Erscheinungsdatum	25/08/2014
Dokumenten Nr.	SUPAIR_2014/08_003
Anzahl der Seiten	1/4

SICHERHEITSHINWEIS

THEMA : Durch den Rand der Automatikschliesse angeschnittenes Gurtband

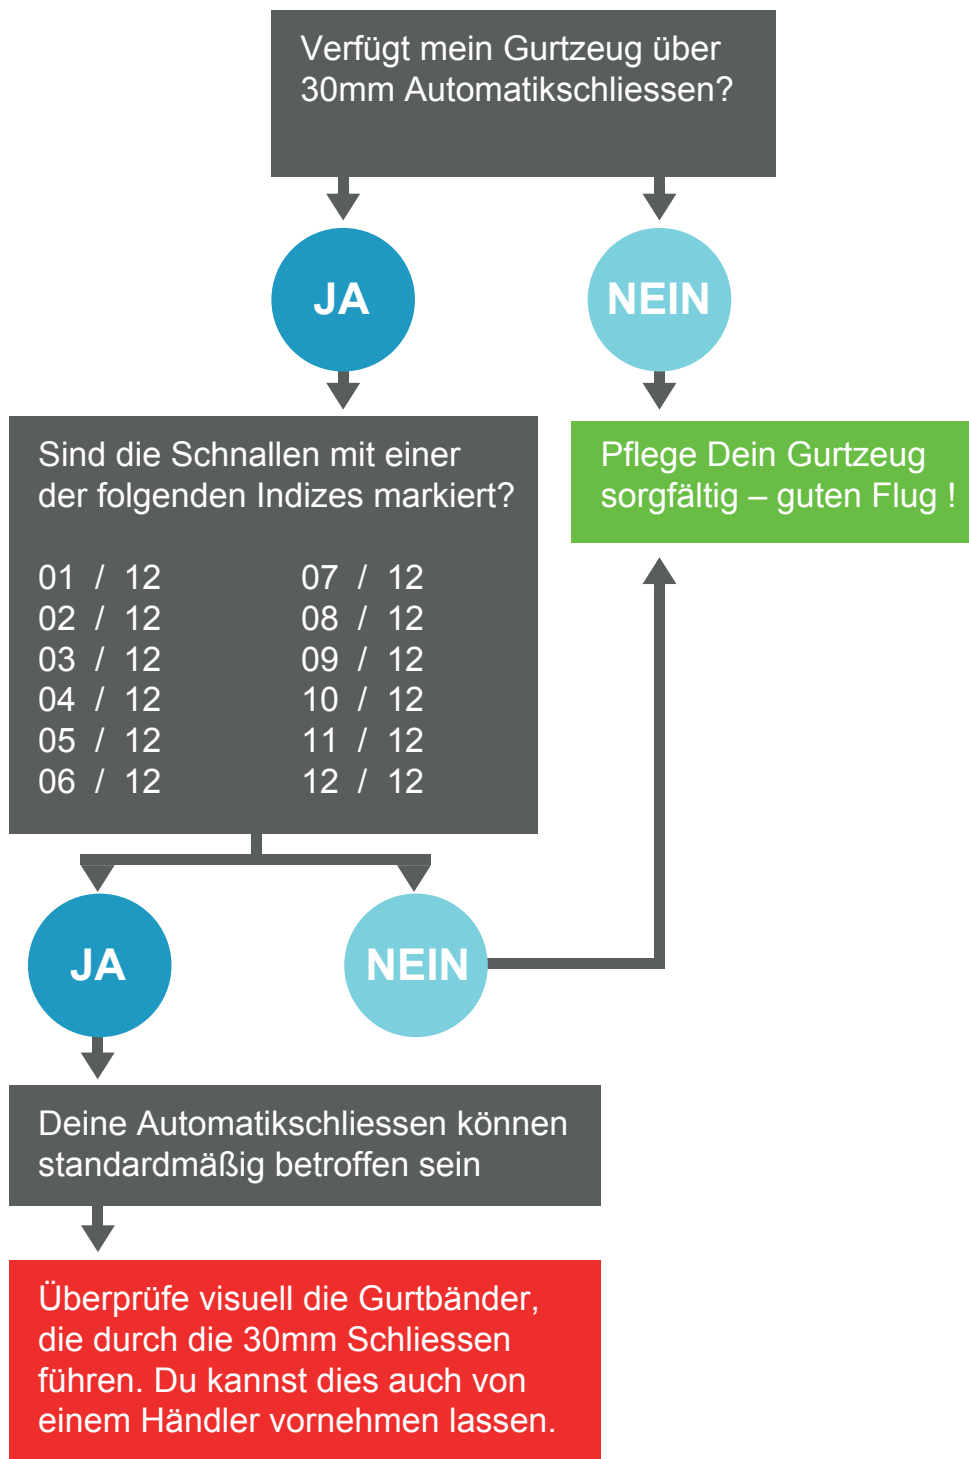
ungewöhnliche Abnutzung des Gurtbandes durch den weiblichen Teil der 30mm Schliesse (siehe Bild)

Einige Automatikschliessen haben scharfe Vorsprünge, die zur Trennung des Gurtbandes führen können. Dieses Problem wurde gelöst.

Wo finde ich die Seriennummer der Automatikschliesse ?

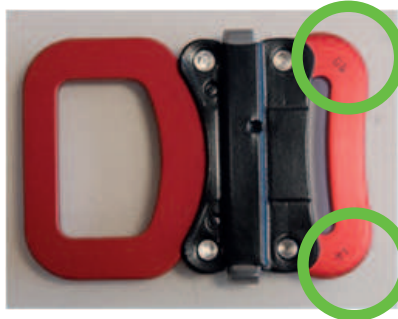
N° 05 / 12

ACHTUNG: wenn der Index nicht lesbar ist, kontaktiere uns bitte
